SKF Product Information

VKPC 81215 – OE/SKF Evolución en el diseño de la bomba de agua

SEAT Arosa, Cordoba, Ibiza II/III 1.0, 1.4
VW Caddy II, Polo, Lupo 1.0, 1.4

OE N°: 030 121 008 C, 030 121 005 S

VKPC 81215

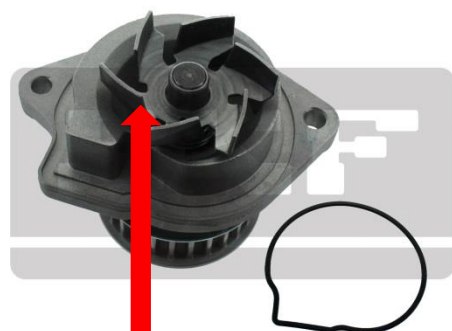
En cumplimiento de la evolución en el diseño de OE, SKF ha modificado el diseño de la bomba de agua VKPC 81215 desde el código de lote 064N. La evolución del diseño afecta a la turbina y el material de la junta. Esta evolución también afecta a todos los kits SKF de distribución con bomba de agua: VKMC 01106-1 y VKMC 01107.

- Turbina de plástico
- Junta de papel

DISEÑO ANTIGUO

- Turbina de acero
- Junta de goma

DISEÑO NUEVO
